Detaljplan för del av Grästorp 15:1 m.fl. Västölet

Granskningsutlåtande 1

Följande granskningsutlåtandet är för att besvara synpunkter och tydliggöra förändringar från att detaljplanen varit ute på granskning (1) mellan perioden 17 mars 2025 till 7 april 2025. Nytt granskningsutlåtande upprättas efter granskning (2) inför antagande av detaljplanen.

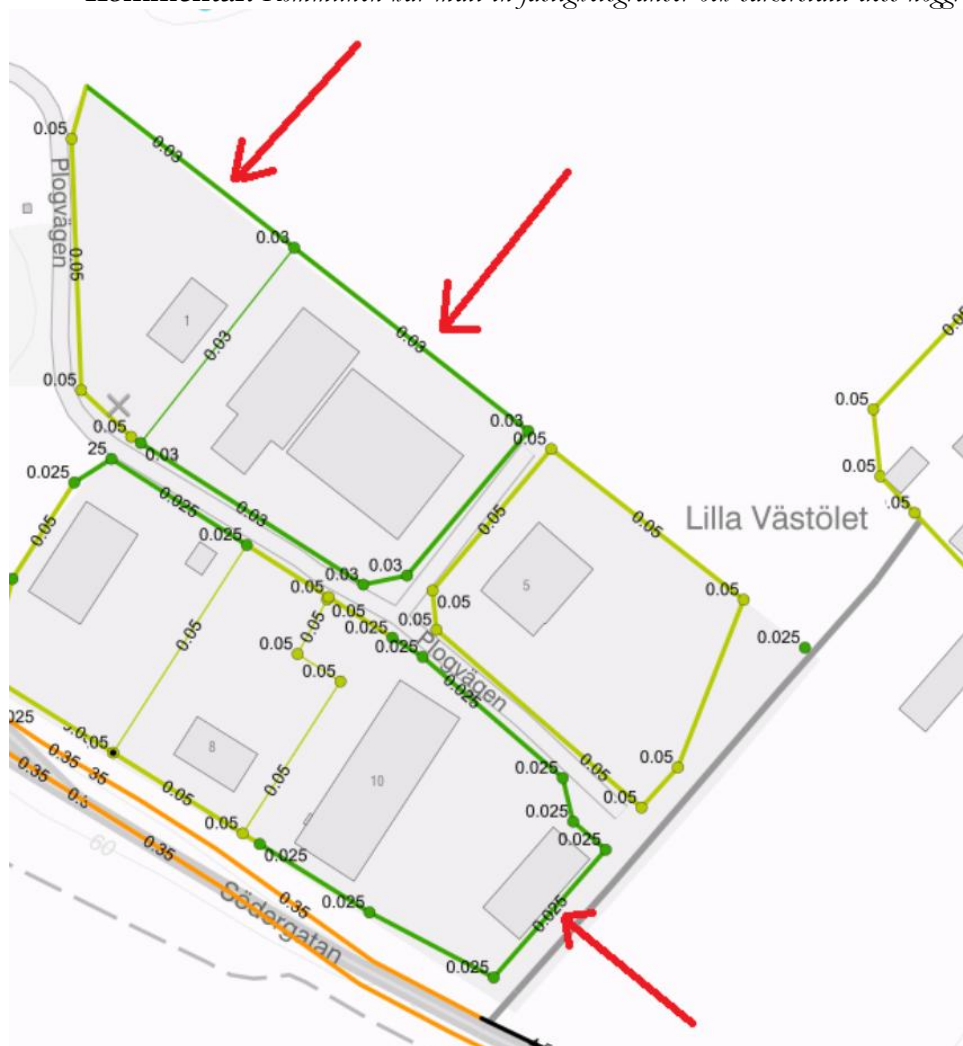
I planförslaget finns det användnings- eller planområdesgränser i samma läge som fastighetsgränser som är inlagda i den digitala registerkartan med mycket god lägesosäkerhet (0,025 eller 0,03 meter).

Denna lägesosäkerhet kan dock vara missvisande och det är möjligt att dessa fastighetsgränser inte har kontrollmätts när lägesosäkerheten sattes.

Vid övergången mellan referenssystemen RT 90 och nuvarande SWEREF 99 transformerades nämligen tusentals gränspunkter över hela landet utan kontroll i fält. Dessa fick lägesosäkerheten 0,025 eller 0,03 meter. Det har i efterhand visat sig att många av dessa punkter till exempel i områden med lokala stamnät kan ha god "intern" lägesosäkerhet, men inte ligga rätt i förhållande till SWEREF 99.

Lantmäteriet uppmanar därför kommunen att vara extra uppmärksam vid planläggning av områden där det förekommer gränser med just lägesosäkerheten 0,025 eller 0,03 meter, och vid behov kontrollmäta sådana gränser. Om ni kontrollmäter gränspunkter, se till att kommunen gör en så kallad DRK-leverans till ajourhållning-DRK@lm.se i överensstämmelse med DRK-avtalet. Då kommer det att framgå av fastighetsgränsernas redovisning i den digitala registerkartan att lägesosäkerheten är kontrollerad samt vilka punkter som har mätts in och vilka punkter som är transformerade utifrån inmätningarna.
